改善箇所説明図

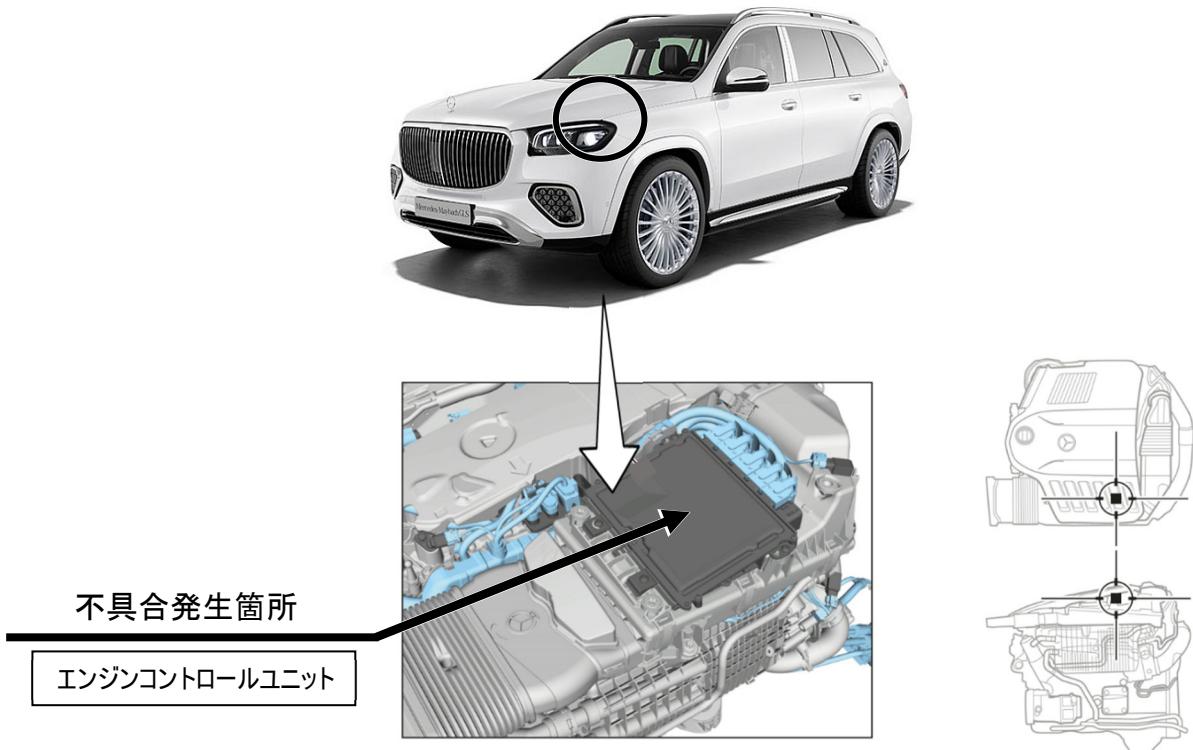
注: [] は、制御プログラムを書き換える部位を示す。

エンジンコントロールユニットの制御プログラムにおいて、車両設定値が不適切なため、触媒暖機時にインジェクタの製造公差に対応できず失火することがある。そのため、失火の回数によってはエンジン警告灯(MIL)が点灯して対象気筒の燃料噴射が停止することでエンジン振動が増加し、最悪の場合、排出ガス値が規制値を超えるおそれがある。

全車両、エンジンコントロールユニットの制御プログラムを対策された制御プログラムに書き換える。

識別：車台番号の付近に黄色の識別ペイントを塗布する
